TILLAGA AÐ BREYTINGU 1:2000

Elliðaárdalur
Athafnamannasvæði hestamanna

ELLIÐAÁRDALUR
ATHAFNASVÆÐI HESTAMANNA
DEILISKIPULAGSBREYTING

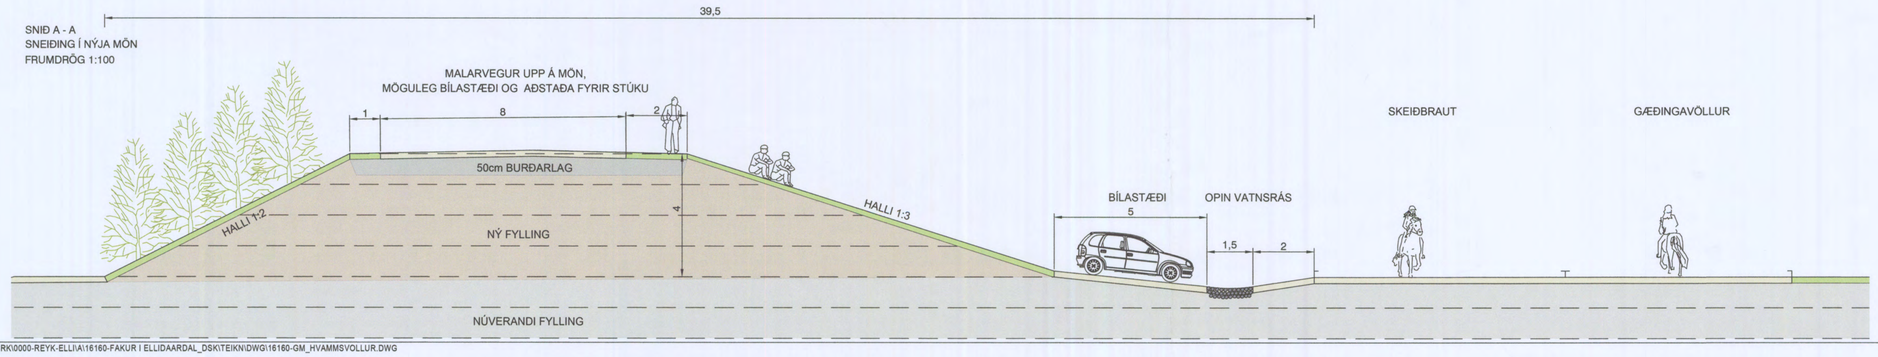
Fákur hefur áhuga á að bæta aðstöðu áhorfenda við Hvammsvöll, sem er aðal gæðinga- og sýningarvöllur Fáksmanna. Með því að byggja upp mön vestan við völlinn með þægilegum halla á þeirri hlið sem snýr að vellinum, 1:3 – 1:4. Reiknað er með að mönin verði 3,5 – 4 m há. Mun hún einnig gefa skjól inn á gæðingavöllinn þegar vindar eru vestlægir. Eins og sjá má á breytingaruppdrætti og sneiðingu er búið að frumhanna mönina og má áætla að hægt verði að koma fyrir á milli 1.000 og 1.500 áhorfendum fyrir í brekkuna með góðu móti á stórviðburðum. Mönin er útfærð þannig að hún verður flöt að ofan. Þetta er meðal annars gert til að eiga möguleika á að koma fyrir færanlegri áhorfendastúku á stærri viðburðum. Trjágróður sem sýndur er á núverandi skipulag verður færður utan í vesturhlið manarinnar. Mun hann veita ennþábetra skjól fyrir áhorfendastæði og völlinn eftir því sem fram líða stundir.

Deiliskipulagsbreytingin nær einnig yfir leiðréttingu sem varðar núverandi aðstæður. Fyrir landsmót 2012 var gerður upphitunarvöllur norðvestan við Hvammsvöllinn. Þessi völlur er færður inn á uppdráttinn.

Annar hluti af þessari deiliskipulagsbreytingu er að lagt er til að sambærilegur upphitunarvöllur verði byggður upp vestan við Brekkuvöll, sem er aðal kynbótasýningarsvæðið. Er þetta annar hluti deiliskipulagsbreytingarinnar, sbr. uppdrátt.
